Technical Bulletin

Модернизация системы ГРМ на двигателях VAG 1.8 20V (PowerGrip® ремень и комплект 5492XS)

GATES REFERENCE :	PowerGrip and kit 5492XS	
MAKE :	AUDI / VOLKSWAGEN	
MODEL :	A4, A6, Cabrio, Passat	
MOTOR :	1.8, 1.8 – 20v T	
MOTOR CODE :	AEB, ADR, AFY, AJL, ANB, ARG, ARK, APT, APU, AVV

Рис. 1 Новая система

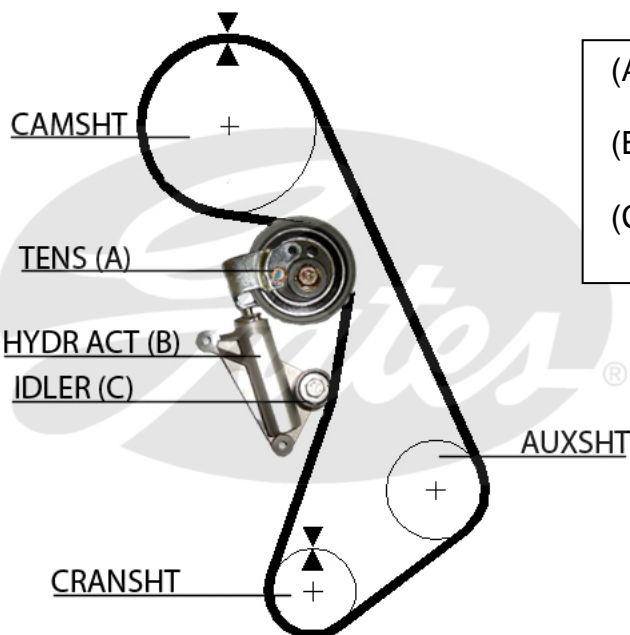
После проблем с износостойкостью было решено модернизировать систему привода и использовать оригинальный (OE) ремень 058109119B/058109119C (5492XS - 153 зуба) вместе с гидравлическим приводом⁽²⁾ 058109479B и новым натяжным роликом 058109243E (новая система – Рис. 1).

Замечание: Старая система больше недоступна на OES рынке. Поэтому настоятельно рекомендуется заменить всю систему на новую (Рис. 1), когда подойдет срок замены оригинального ремня. Пожалуйста, убедитесь, что части новой и старой системы небыли смешаны, чтобы предотвратить выход двигателя из строя.

- (A) Натяжитель 058109243D или 058109243E
- (B) Гидравлический привод 058109479B
- (C) Ролик 058109244
